**Warunki wykonania sieci wodociągowej i kanalizacyjnej w miejscowości
Raków dz. nr 58,59/9 i 66 obręb Raków:**

Urząd Gminy w Łęce Opatowskiej uzgadnia projekt budowy sieci wodociągowej i kanalizacji sanitarnej w miejscowości Raków - w zakresie sieci wodociągowej i kanalizacji sanitarnej oraz dróg gminnych położonych na działkach nr 58 i 26 - bez uwag.

z narady koordynacyjnej dot. sprawy Nr ODGK.6630.262.2022

dot.uzgodnienia dokumentacji projektowej obiektu: **sieć wodociągowa oraz sieć kanalizacji sanitarnej (odcinki – rozbudowa; koordynacja/ uzgodnienie nie obejmuje przykanalików/ przyłączy) ;**

Sposób odbudowy pasa drogowego:

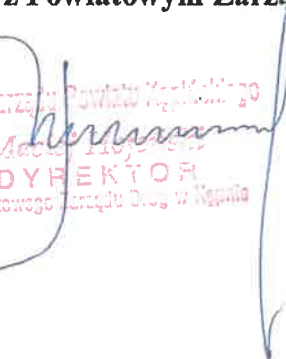
1. Omawiane urządzenia należy lokalizować zgodnie z załączonym planem.
2. W razie konieczności zajęcia części jezdni, chodnika lub pobocza w celu wykonania przedstawionych w projekcie zadań do obowiązków Inwestora należy całkowita odbudowa jezdni, chodnika i pobocza w następującym zakresie:

- a) **nawierzchnia jezdni i chodników**
 - uzupełnienie podbudowy na szerokości wykopów kruszywem łamanym /granit lub bazalt/ o łącznej grub. min. 23 cm,

- wykonanie warstwy wyrównawczej – warstwy wiążącej o grub. min. 2 cm na całej szerokości istniejącej nawierzchni jezdni asfaltowej stanowiącą podkład dla warstwy ścieralnej; wykonanie warstwy wyrównawczej musi spełniać obowiązujące warunki techniczne w szczególności w zakresie zachowania spadków poprzecznych i podłużnych,

- wykonanie nakładki asfaltowej – warstwy ścieralnej o grub. min. 5 cm na całej szerokości istniejącej nawierzchni jezdni asfaltowej,
 - regulacja studni i wpustów deszczowych do nowych rzędnych nawierzchni jezdni

- odtworzenie nawierzchni chodników z kostki betonowej na całej szerokości chodnika.
 - regulacja obrzeży betonowych i krawężników betonowych polegająca na wykonaniu nowej ławy betonowej z oporem i zamontowaniu nowego obrzeża i krawężnika o parametrach odpowiednio do części istniejącej.

- b) **odtworzenie poboczy po ułożeniu warstwy ścieralnej**
 - utwardzenie kruszywem łamanym / granit lub bazalt lub „destruk”/ o grub. min. 10 cm i szerokości 1,0 m mechanicznie,

- c) **odtworzenie rowów**
 - odmulenie oraz wyprofilowanie skarp i dna do stanu zapewniającego funkcjonowanie zgodnie z przeznaczeniem,
 - d) **odtworzenie oznakowania poziomego i pionowego**

- wykonanie nowego oznakowania poziomego
 - naprawa, uzupełnienie lub montaż nowych elementów oznakowania pionowego.
3. **Przejścia poprzeczne pod drogami powiatowymi należy wykonać metodą przewiertu sterowanego w rurze osłonowej na całej szerokości pasa drogi powiatowej** W przypadku przebudowy drogi Właściciel sieci wodociągowej i kanalizacji sanitarnej przebuduje na własny koszt zgodnie z wymogami Zarządcy drogi.
